Designänderung der Spannrolle 531 0203 20

INA 0049

Bild 1: 531 0203 20 - bisherige Ausführung

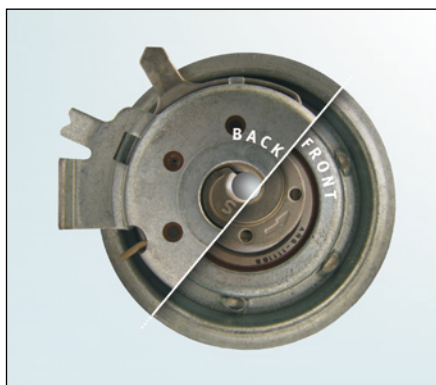
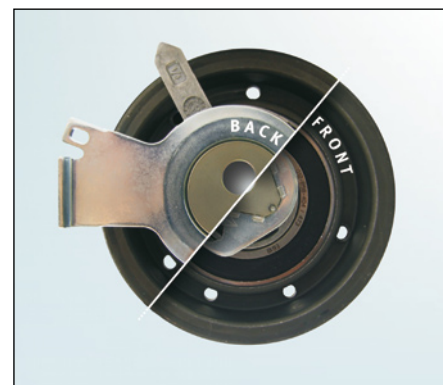
Auf Grund der ständigen Weiterentwicklung unserer Produkte wurde das Design der Spannrolle 531 0203 20 verändert. Die Service-Information zeigt die optischen Unterschiede der beiden Versionen von der Vorderseite (Front) und der Rückseite (Back) der beiden Spannrollen.

In der Übergangsphase der Umstellung kann es zu Mischbeständen kommen. Beide Spannrollen erfüllen die technischen Spezifikationen und können uneingeschränkt für die angegebenen Fahrzeuge verwendet werden.

Das Spezialwerkzeug (OE-Nr. T10020) für das Verdrehen des Exzenters wird nicht mehr benötigt. Stattdessen verwenden Sie bitte einen 6mm-Inbus-schlüssel.
